RESOLUCIÓN N° 002
SANTA FE, 06 ENE 2023

"Construcción Escuela Primaria Barrio Nuevo Alberdi - Rosario - Dpto. Rosario"

CIRCULAR ACLARATORIA N° 1 (CON CONSULTA)

TS01

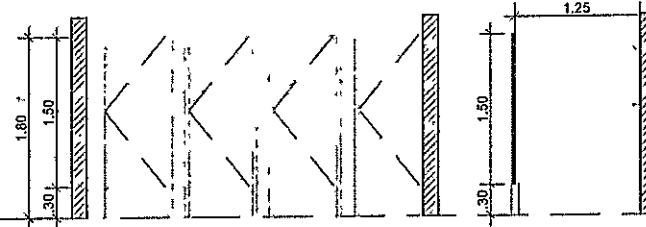
7- En ítem 16.11. TABIQUE SANITARIOS FENOLICO SOLIDO, no se encuentra adjunto el plano de detalle de los tabiques sanitarios, favor de enviarlo.

Ver Anexo 1 adjunto

Tabiques sanitarios - Top Box XP
de Kankal o equivalenteUbicación
Baños Mujeres
